**INFORME DE VISITA DE CONTROL**  
**N° 3666-2025-GG/GRAN-SVC**

**“RUTA DEPARTAMENTAL AN 109**  
**(TRAMO AIJA - RECUAY)”**

**“RUTA DEPARTAMENTAL AN 109 (TRAMO AIJA - RECUAY)”**

**IMAGEN N° 1**  
**MURO DE CONTENCIÓN Y CANAL DE CONCRETO CONSTRUIDOS DENTRO DEL DERECHO DE VÍA**

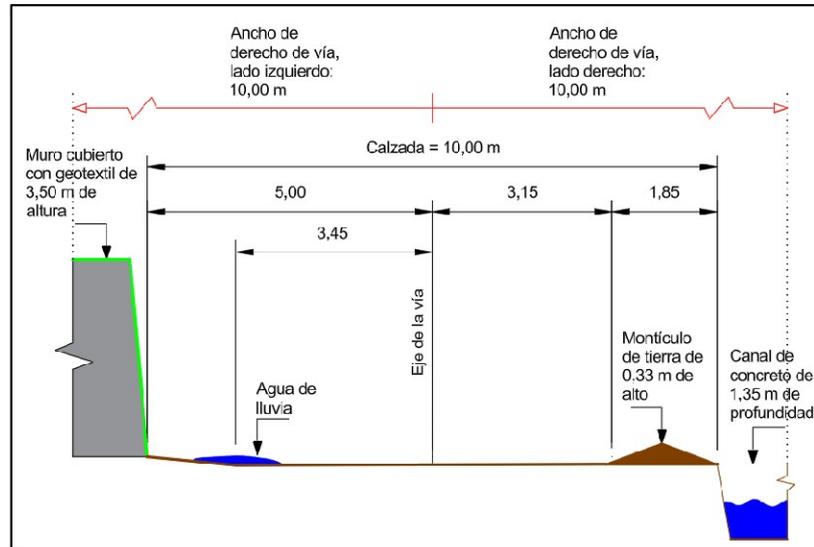
**Progresiva 117+700 (aproximada):** Se ha identificado que en el lado izquierdo existe un muro de contención de tierra recubierto por geotextil color verde con altura de 3,50 metros, ubicada a 5,00 metros del eje de la vía, y en el lado derecho se evidencia un montículo de tierra con altura de 0,33 metros, ubicada a 3,15 metros del eje de la vía, a continuación, se evidencia un canal de concreto de 1,35 metros de profundidad, ubicada a 5,00 metros del eje de la vía, como se puede ver en la fotografía e imagen de la sección transversal siguiente:

Al respecto, el muro de contención y el montículo de tierra en la calzada, impiden que el agua producto de la lluvia se evacue por los costados de la vía y generan que estas transcurran por la calzada, socavándola y generando baches.

**IMAGEN N° 2**  
**MURO DE CONTENCIÓN Y CANAL DE CONCRETO CONSTRUIDOS DENTRO DEL DERECHO DE VÍA**

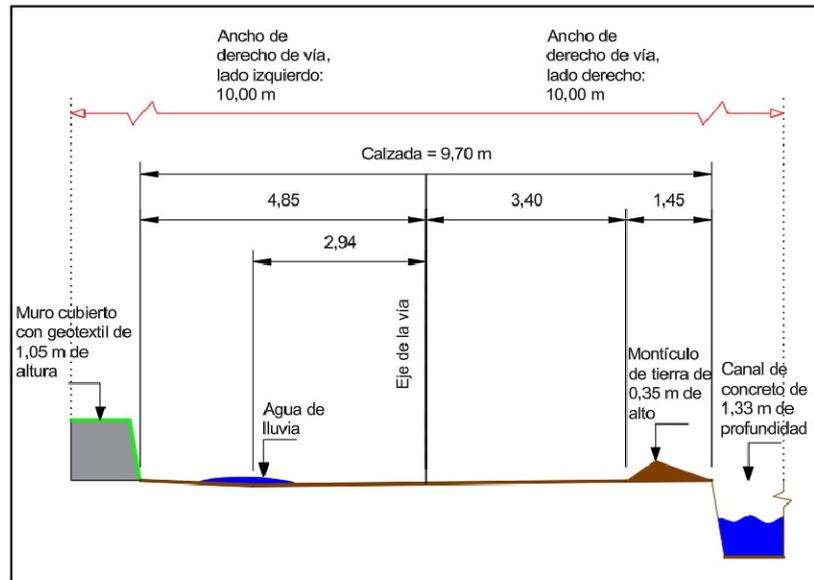
**Progresiva 117+610 (aproximada):** Se ha identificado que en el lado izquierdo existe un muro de contención de tierra recubierto por geotextil color verde con altura de 1,05 metros, ubicada a 4,85 metros del eje de la vía, y en el lado derecho se evidencia un montículo de tierra con altura de 0,35 metros, ubicada a 3,40 metros del eje de la vía, a continuación, se evidencia un canal de concreto de 1,33 metros de profundidad, ubicada a 4,85 metros del eje de la vía, como se puede ver en la fotografía e imagen de la sección transversal siguiente:

Al respecto, el muro de contención y el montículo de tierra en la calzada, impiden que el agua producto de la lluvia se evacue por los costados de la vía y generan que estas transcurran por la calzada, socavándola y generando baches.

**IMAGEN N° 3**  
**MURO DE CONTENCIÓN Y CANAL DE CONCRETO CONSTRUIDOS DENTRO DEL DERECHO DE VÍA**

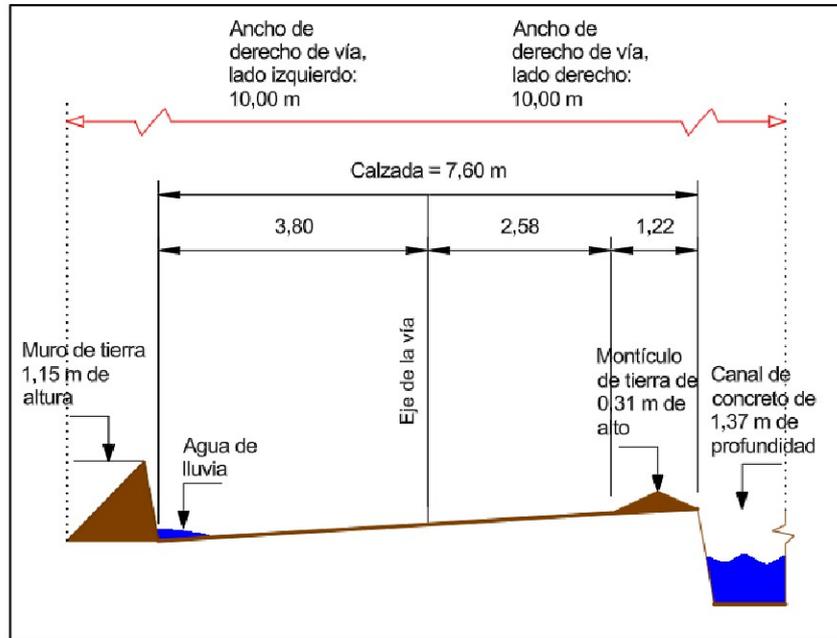
**Progresiva 117+515 (aproximada):** Se ha identificado que en el lado izquierdo existe un muro de contención de tierra con altura de 1,15 metros, ubicada a 3,80 metros del eje de la vía, y en el lado derecho se evidencia un montículo de tierra con altura de 0,31 metros, ubicada a 2,58 metros del eje de la vía, a continuación, se evidencia un canal de concreto de 1,37 metros de profundidad, ubicada a 3,80 metros del eje de la vía, como se puede ver en la fotografía e imagen de la sección transversal siguiente:

Al respecto, el muro de contención y el montículo de tierra en la calzada, impiden que el agua producto de la lluvia se evacue por los costados de la vía y generan que estas transcurran por la calzada, socavándola y generando baches.

**IMAGEN N° 4**  
**DEPÓSITO DE DESMONTE MINERO Y CANAL DE CONCRETO CONSTRUIDOS DENTRO DEL DERECHO DE VÍA**

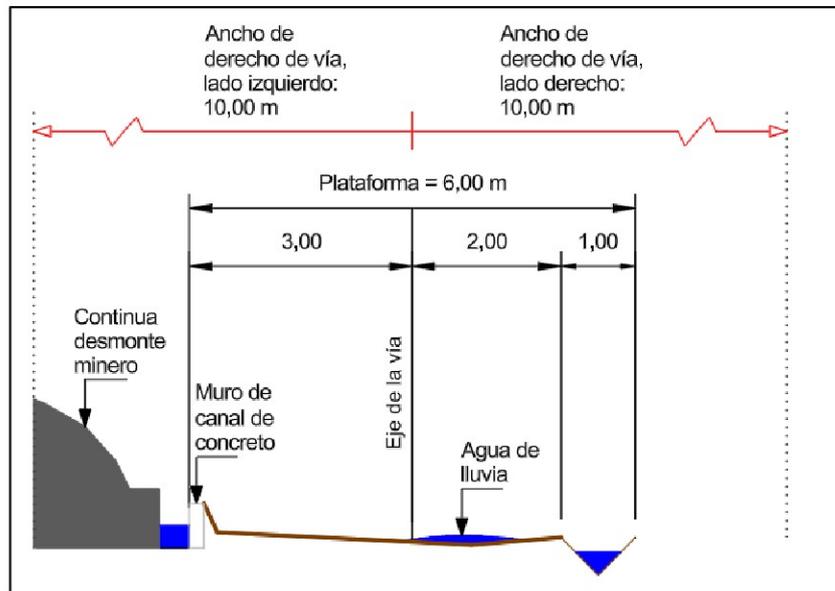
**Progresiva 111+620 (aproximada):** Se ha identificado que en el lado derecho existe una cuneta ubicada a 2,00 metros del eje de la vía, y en el lado derecho se evidencia un depósito de desmonte y un canal de concreto ubicado a 3,00 m del eje de la vía, como se puede ver en la fotografía e imagen de la sección transversal siguiente:

Al respecto, el canal de concreto y el depósito de desmonte impiden que el agua producto de la lluvia se evacue por el lado izquierdo, ocasionado que la vía trabaje con una sola cuneta, hecho que genera que parte del agua de lluvia transcurra por la calzada, socavándola y generando baches metros más abajo.
